Informe Consolidado de Solicitud de Aclaraciones, Rectificaciones y/o Ampliaciones a la Declaración de Impacto Ambiental del Proyecto "Extracción de Áridos Peu Peu"

Nombre del Titular : Sociedad de Inversiones El Bosque Ltda
Nombre del Representante Legal : Carlos Adolfo Gutierrez Olguín
Dirección : Vicuña Mackenna 580, Lautaro

El presente Informe Consolidado de Solicitud de Aclaraciones, Rectificaciones o Ampliaciones a la Declaración de Impacto Ambiental del proyecto "Extracción de Áridos Peu Peu", contiene las observaciones generadas en virtud de la revisión de la DIA.

Figura N°1 Distancia del receptor R1 al proyecto.

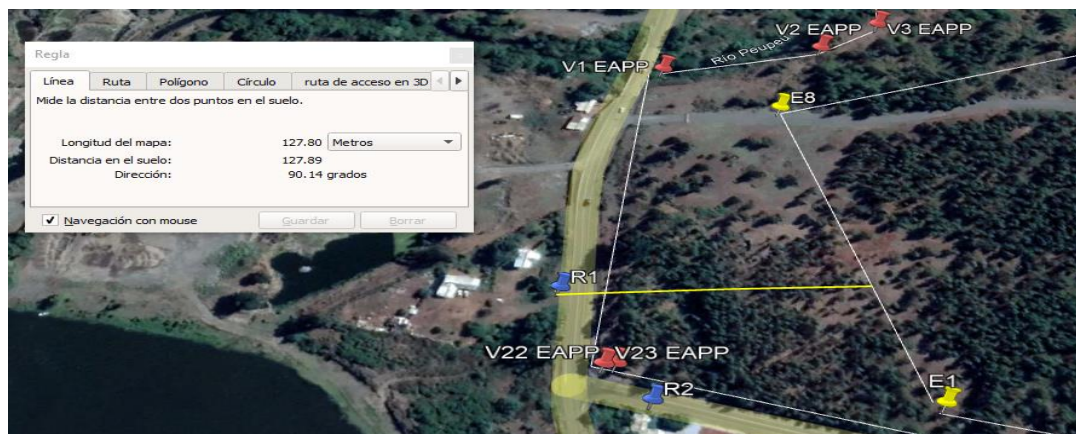
Además, dentro de la caracterización de los puntos de muestreos descritos en la Tabla 5 del anexo de ruido, se describen las distancias de los puntos de muestreo al proyecto, las cuales son superiores a lo identificado por Google Earth, de acuerdo a la figura 1, donde se registra por ejemplo la distancia del R1 al proyecto, dando una distancia de 128 mts, mientras que en la tabla 5, señala una distancia de 409 m. Asimismo, la velocidad del viento registradas en los puntos de medición, superan ampliamente la velocidad promedio registrada el día 30 de enero de 2023, en la estación “Las Encinas de Temuco”, dando un valor promedio de 3,7 m/s, y en la Tabla 5, señalan velocidades superiores a los 15 m/s. Por lo anterior, se solicita, evaluar todos los factores señalados, para precisar de la mejor manera el ruido de fondo para cada receptor.
